2024年度绿色建筑与建筑节能、装配式建筑施工图设计和审查质量专项检查 问题解读

《成都市绿色建筑与建筑节能、装配式建筑施工图设计审查要点（2024版）》

施工图设计常见问题答疑

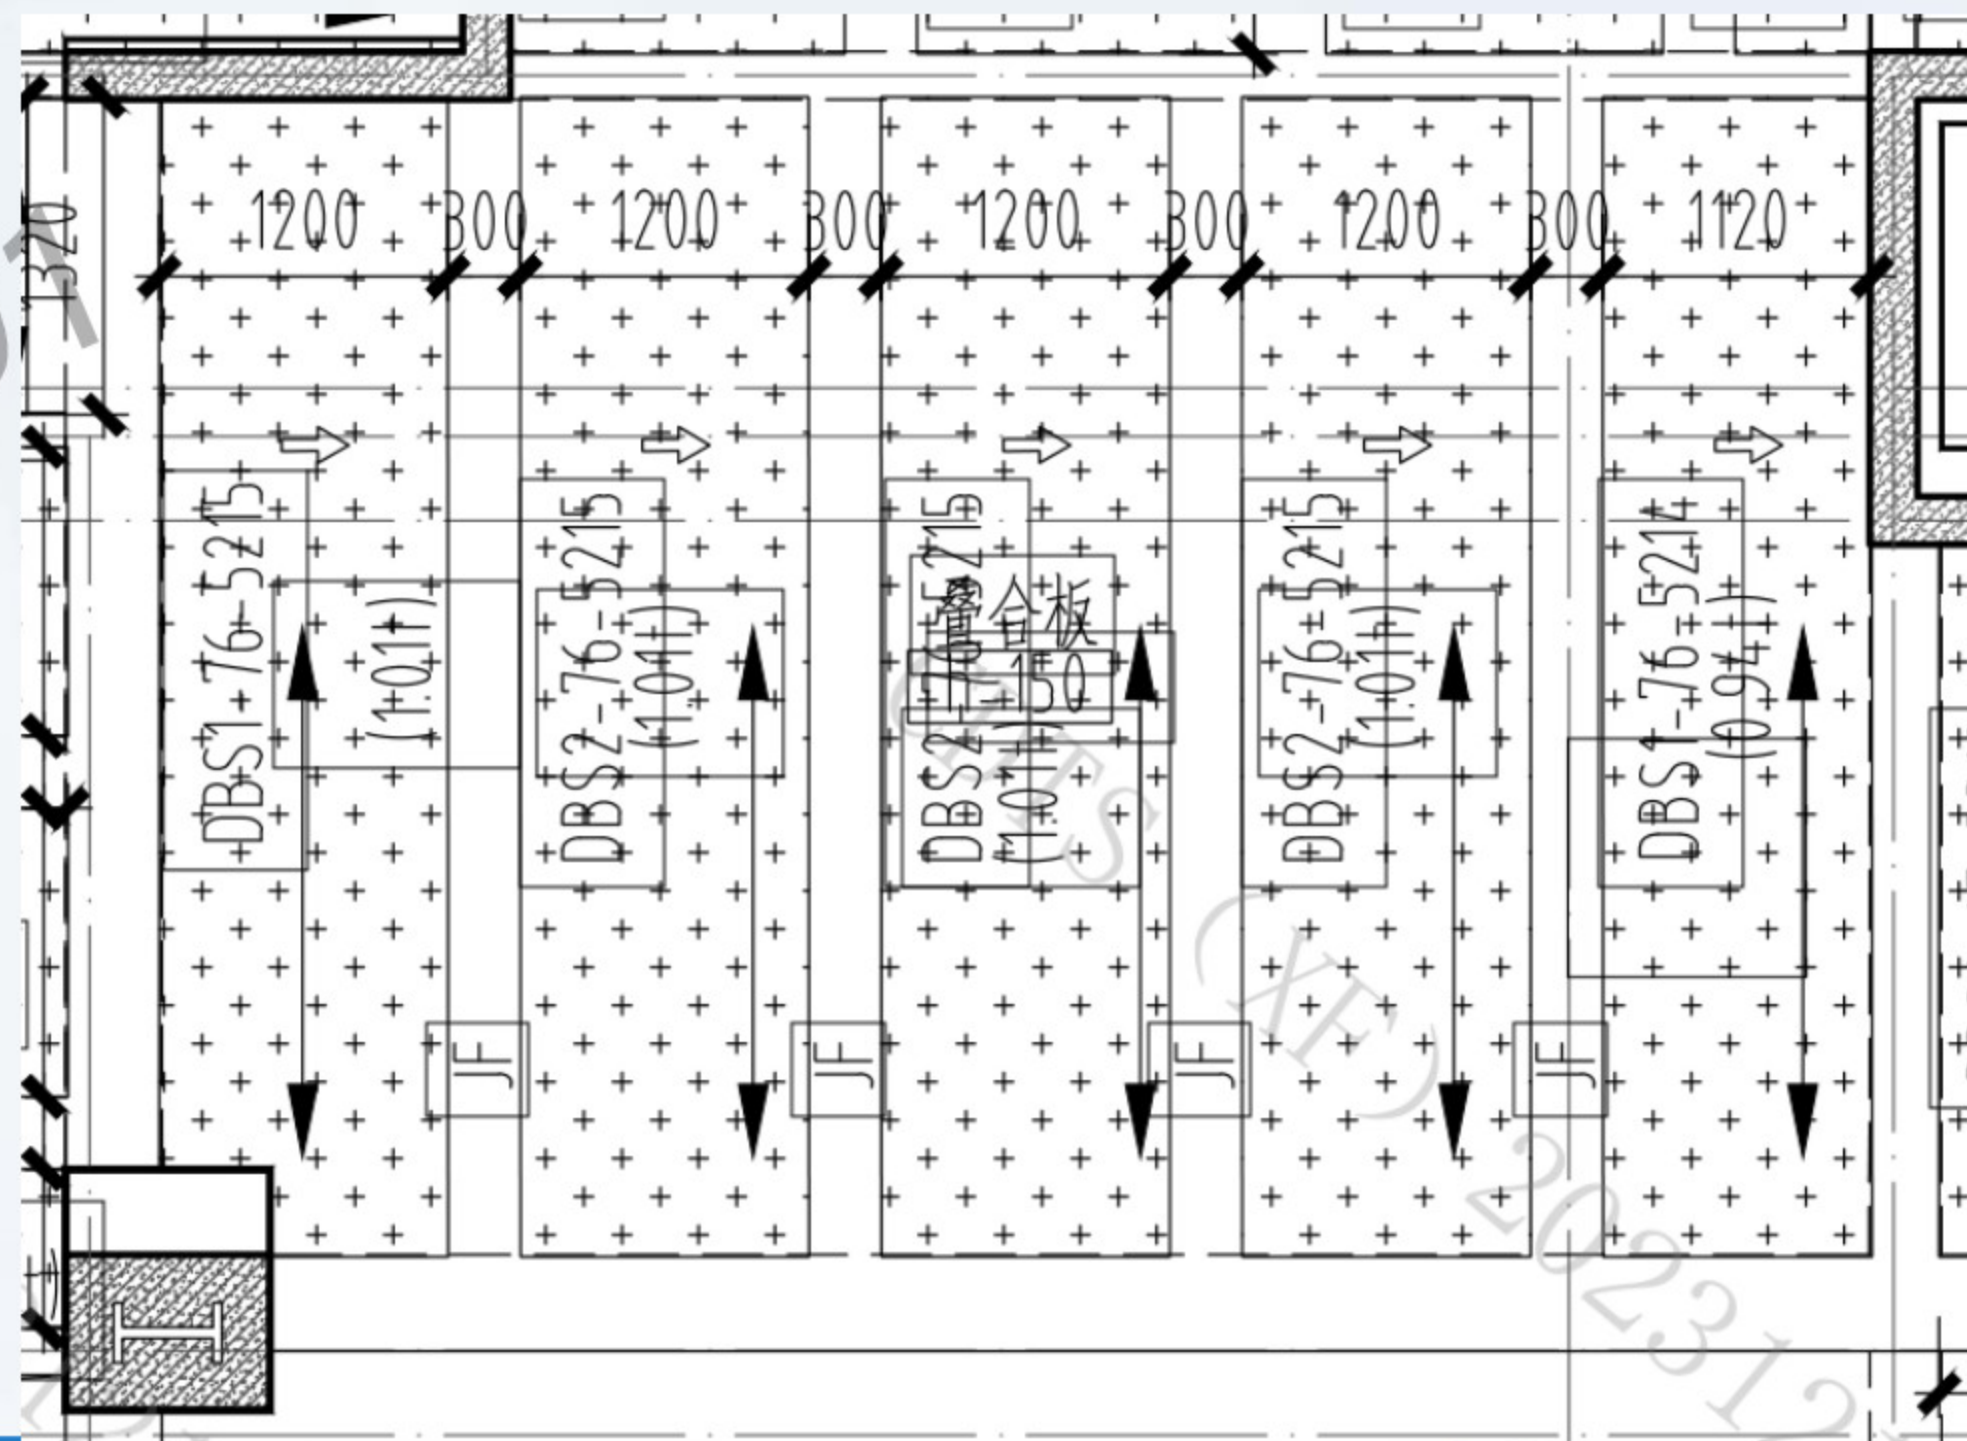
19 叠合板无拆分图，违反《成都市装配式建筑设计导则及施工图审查要点》(2021版)第一部分4.2.3条

(1) 结构平面图中只标注叠合板，没有拆分；

(1) 在结构平面图中对叠合板进行拆分。
